改善箇所説明図

改善措置の内容

EGRパイプ

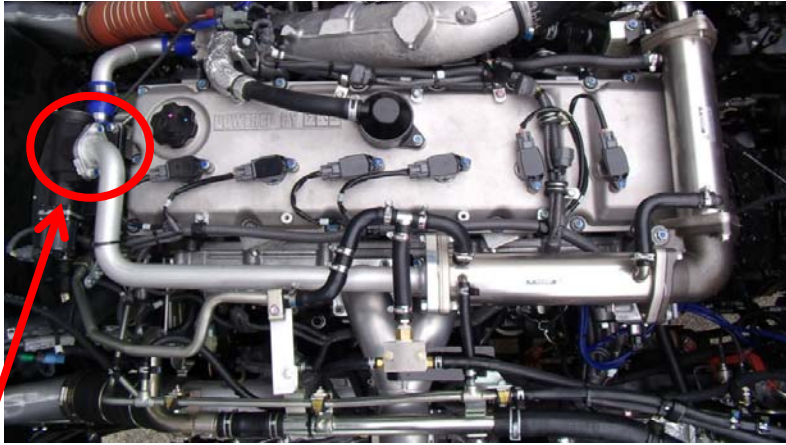
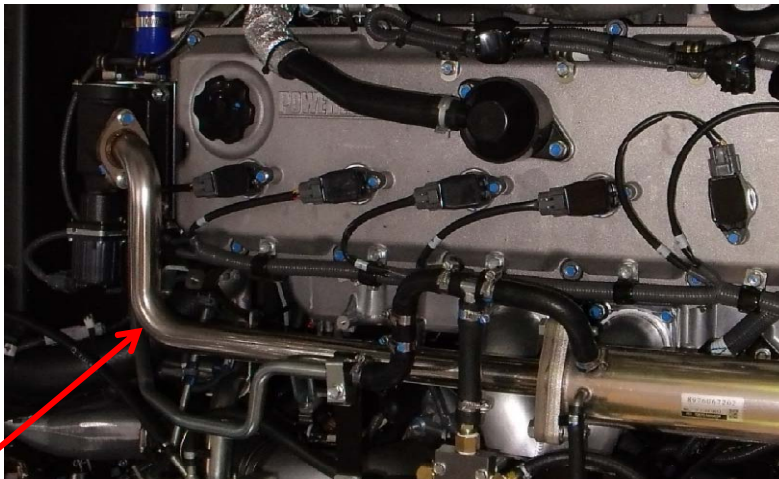
基準不適合発生箇所

燃料装置を軽油からCNGに変更した大型トラックにおいて、EGRパイプの材質及び溶接方法が不適切なため、車体振動によりEGRパイプフランジ部に亀裂が生じる事がある。そのため、そのままの状態で使用を続けると、EGRパイプフランジ部の亀裂が進行して、排気漏れが発生するおそれがある。

全車両、EGRパイプを対策品に交換する。

注：交換後の識別は、EGR側取り付けボルト2本に白色のペイントを塗る
